WOJEWÓDZKI URZĄD
OCHRONY ZABYTEKÓW
we Wrocławiu
DELEGATURA w WAŁBRZYCHU
58-300 Wałbrzych, ul. Zamkowa 3
tel. 74 842-64-18, fax 74 842-66-60

W odpowiedzi na pismo o sygn.: T-10/2472/2015 z dnia 07.08.2015r. (data wpływu: 11.08.2015r.), dotyczące zaopiniowania przez tut. urząd zamiaru wykonania remontu lokalu mieszkalnego nr 2 w budynku przy ul. Piaskowej 2 w Wałbrzychu, polegającego na:

Opinia Nr 006511

z wyników przeprowadzonych oględzin - ekspertyzy urządzeń grzewczo-kominowych

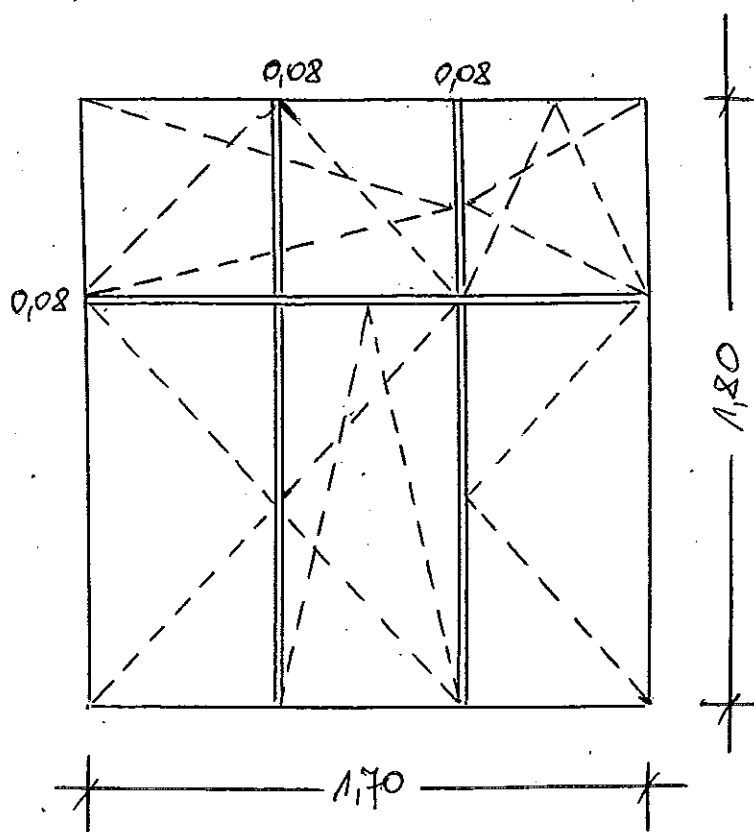
W związku z zamiarem wykonania c.o. na paliwo gazowe oraz wentylacji nawiewno-wywiewnej, wnoszę następujący warunek konserwatorski do planowanego zamierzenia:

- przewody instalacyjne należy wpiąć do istniejącego przewodu kominowego, bądź wyprowadzić poprzez przegrody (wewnątrz budynku) ponad dach. Dopuszcza się również montaż takich urządzeń technicznych na tylnej elewacji budynku lub bocznej.

SKALA ORIENTACYJNY

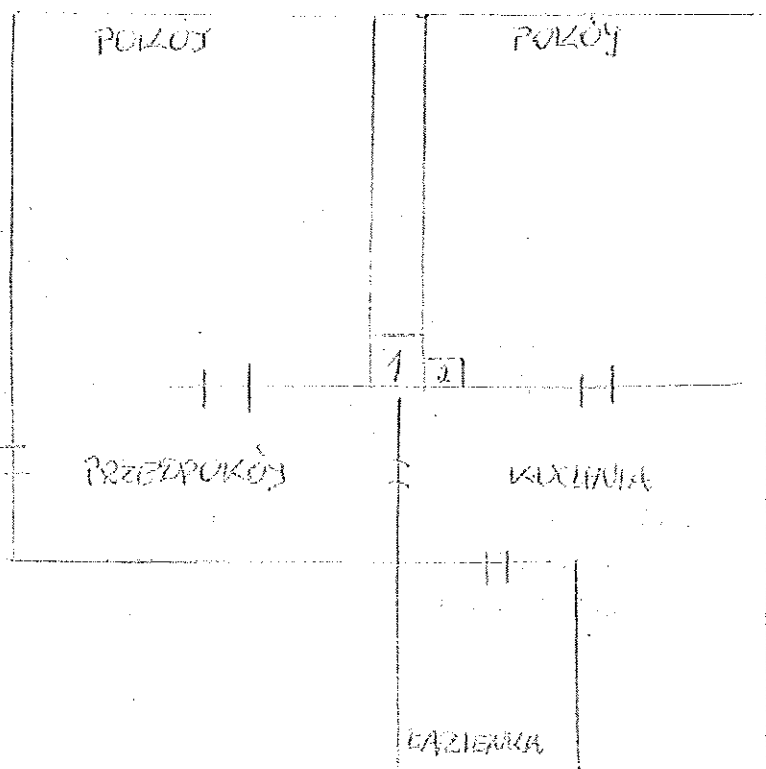
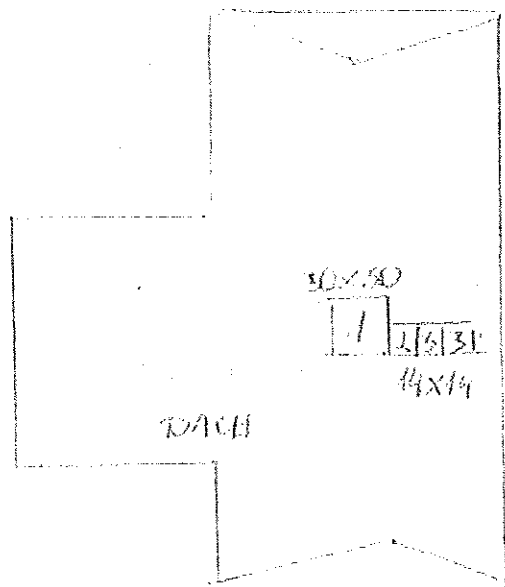
1. Istnieje pociąg powietrza z pieca do kocioł gazowy 10 z samodzielną kolumną podłączoną do zewnętrznej ściany powielacza spalniczego zgodnie z wymaganiami producenta i w oparciu o projekt.
2. Wentylacja odpowietrzenia kolumn przewidziana w projekcie w 2. Wentylacja odpowietrzenia, tuszenia napływu ciepła obrotowego przepięcia - projektu.
3. Dla prawidłowego funkcjonowania urządzeń kominowych zaleca się należy napisać paragraf z zaleceniami poprawy urządzenia kominowego np. samodzielną kolumnę.

1. Po dokonaniu proponowanych rozróżnień należy zgłosić do sprawdzenia prawidłowość wykonania i funkcjonowania urządzeń grzewczo-kominowych
2. Szkic orientacyjny na odbiorcie.
3. Niepotrzebne skreślić.
4. Opinia jest ważna 1 rok od daty wystawienia
